# PLANO MH

## Techo en Metaldeck

## **PREGUNTAS Y RESPUESTAS:**

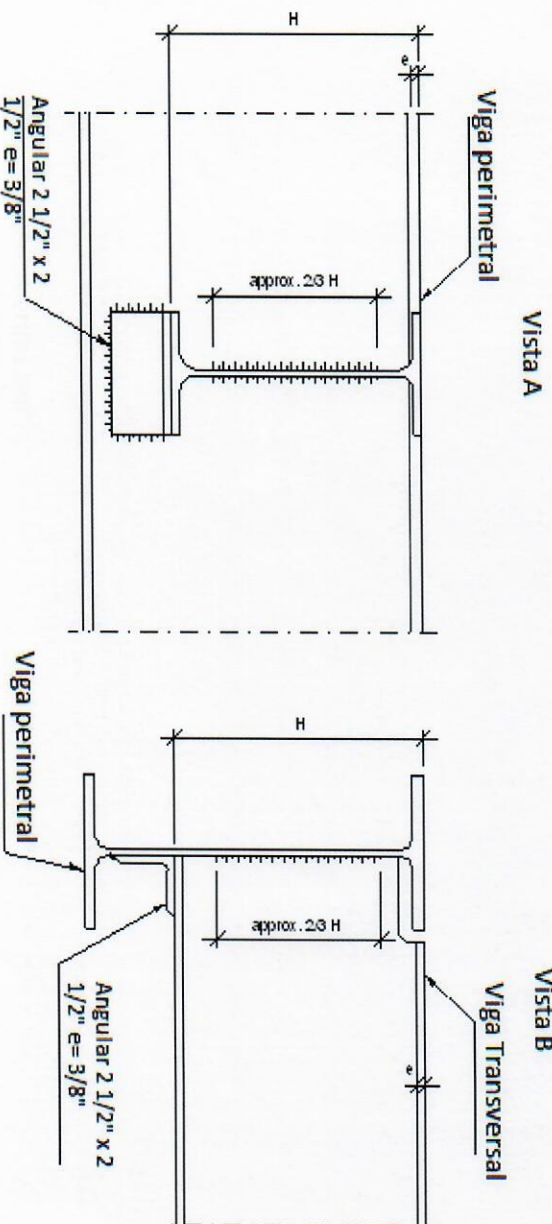
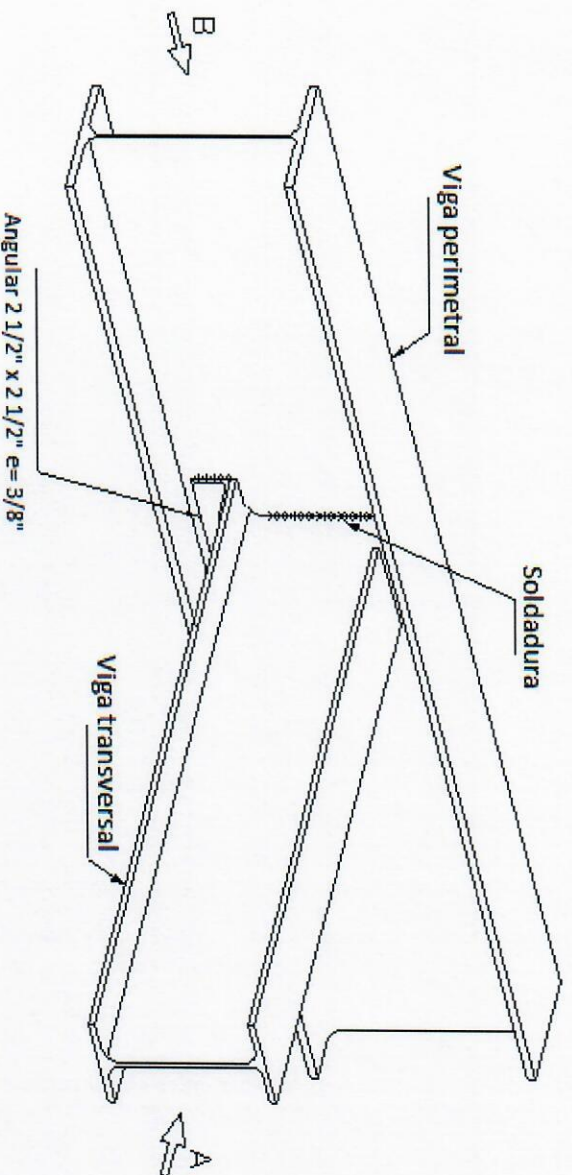
- En los casos de empalmes con las vigas perimetrales externas con el edificio adyacente, serán colocados placas angulares de  $e=1/2''$  con 4 pernos de  $1\frac{1}{2}''$ , soldadas en caras de la viga perimetral.
- En los casos de apoyos de vigas transversales con las columnas, se utilizarán apoyos con placa en angular L de  $10'' \times 10''$  de  $e=1/2''$ , con cartabón triangular para cortante de  $e=1/2''$ , soldadas en todo su perímetro.
- En el caso de la columna tipo W16 x 67, empalmar con placa de  $e=1/2''$ , soldado en su perímetro, perforado y colocado con 6 pernos de  $1\frac{1}{2}''$ .

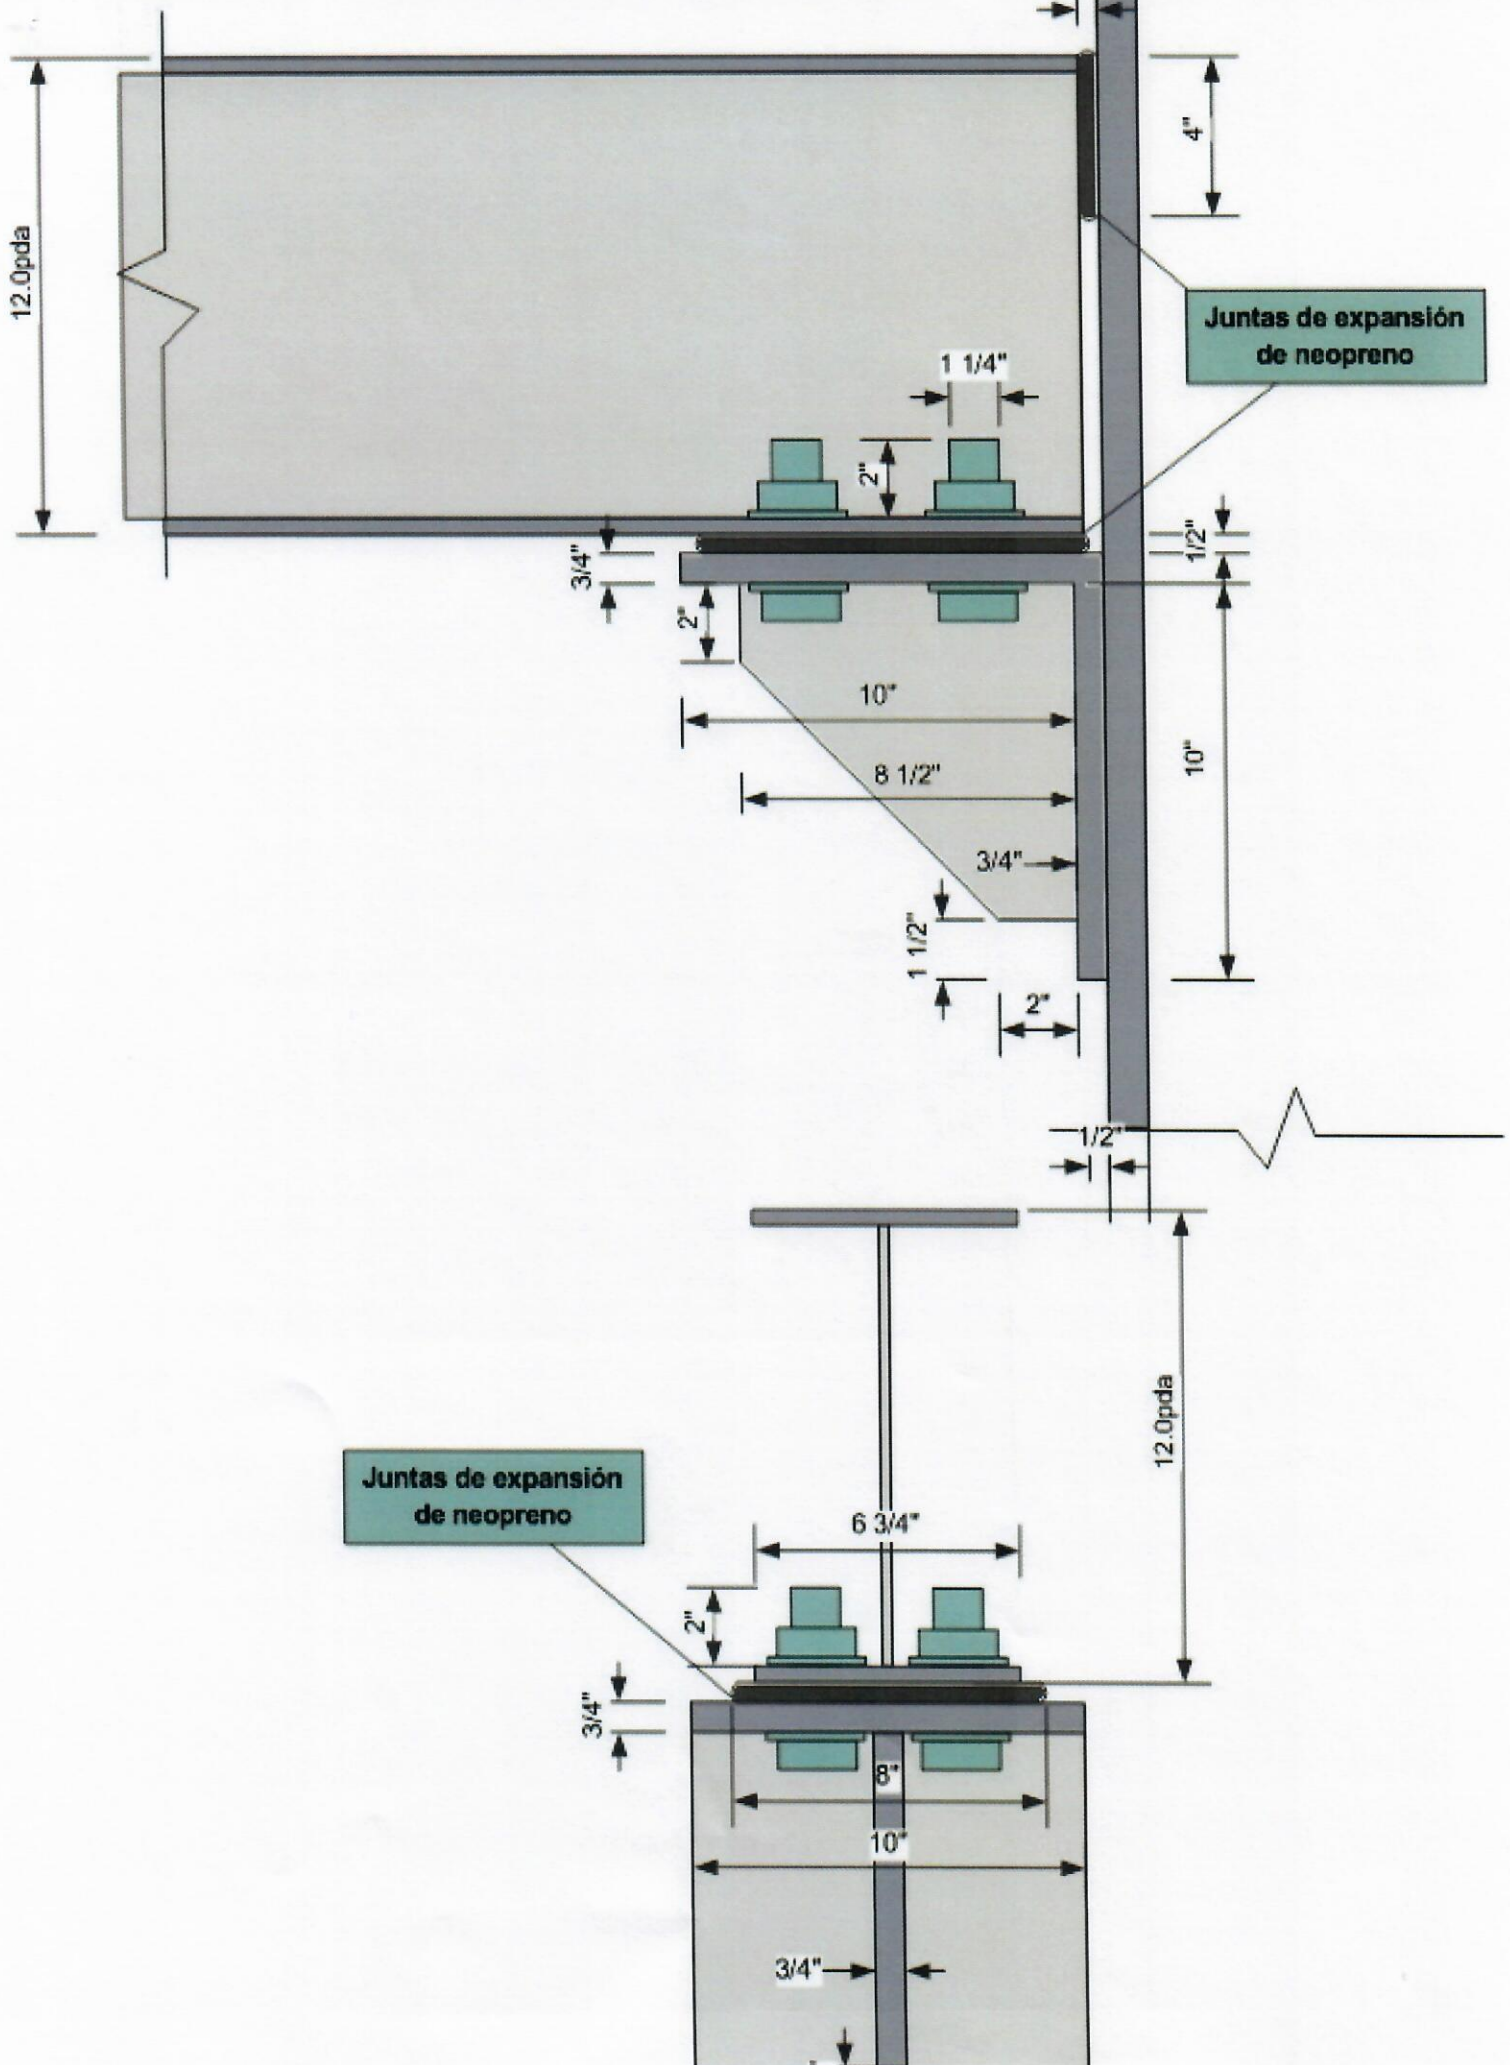
### **7) ¿Cuales son las especificaciones técnicas, dimensiones de los elementos y detalles de apoyos y empalmes, del techo en metaldeck?**

**13) ¿Cuándo se refieren al espesor de la losa se refieren al espesor promedio?**

- Las perfiles, especificaciones de cada viga, columna y tipo de empalme, está incluida en el documento anexo a esta enmienda. (ver gráficas)

- En los planos suministrados se muestra que el espesor de la losa será de 14 cm desde el fondo del canal más profundo del metaldeck a la parte superior de la losa. Como se muestra en la imagen, 7.5 cm irán desde el fondo del canal al tope del canal y 6.5 cm irán sobre el canal más alto hasta tope de losa (en esta altura será colocada la malla electro-soldada). (Ver grafica en planos adjuntos)
